Naše zn. 7649/2026-SŽ-OR OVA-NPI

Vysvětlení a změna zadávací dokumentace č. 5

„Cyklická obnova trati v úseku Vsetín – Horní Lideč“

evidenční číslo VZ: 63526005

V koordinační situaci v daném místě zadavatel uvádí gabiony průřezu 0,7x0,7 m viz níže.

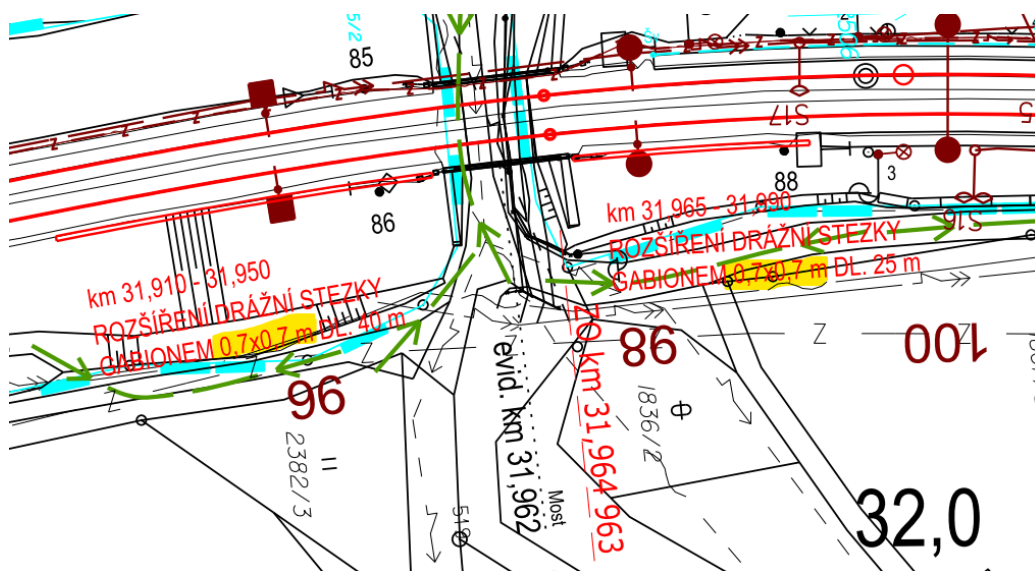
Zadavatelem postoupená dokumentace – SO 112.13.01 Valašská Polanka – Vsetín, kolejový spodek – Zadavatel uvádí, že v místě TK 31,910 - 31,950 a 31,965 - 31,990 budou realizovány Gabiony průřezu 0,5x0,5 m viz položky č. 5 a 26 a dále výstřižek z TZ níže.

Po odtěžení stávajícího terénu budou gabionové koše o příčném rozměru **0,5 × 0,5 m** zřízeny na skloněné vodorovné základové spáře vyložené separační geotextilií na vrstvě srovnaného a zhuštěného materiálu (výzisk z KL) tl. 100 mm. Gabiony budou tvořeny ze svařovaných ocelových sítí a vyskládány budou lomovým kamenem. Jejich horní

Žádáme zadavatele o objasnění, jaký průřez gabionu bude v daném místě realizován. V návaznosti na případnou změnu průřezu gabionu je třeba upravit množství kamene v gabionech a dále také podkladní vrstvy pod gabionem.

Zadavatel uvádí, že v příslušné výkresové části Projektové dokumentaci došlo k chybnému uvedení rozměrů. Rozměr jednoho gabionového koše v příčném řezu činí **0,5 x 0,5 m** a tomu odpovídá příslušná položka pro ocenění, viz dále odpověď zadavatele na dotaz č. 6 – otázka č. 3.
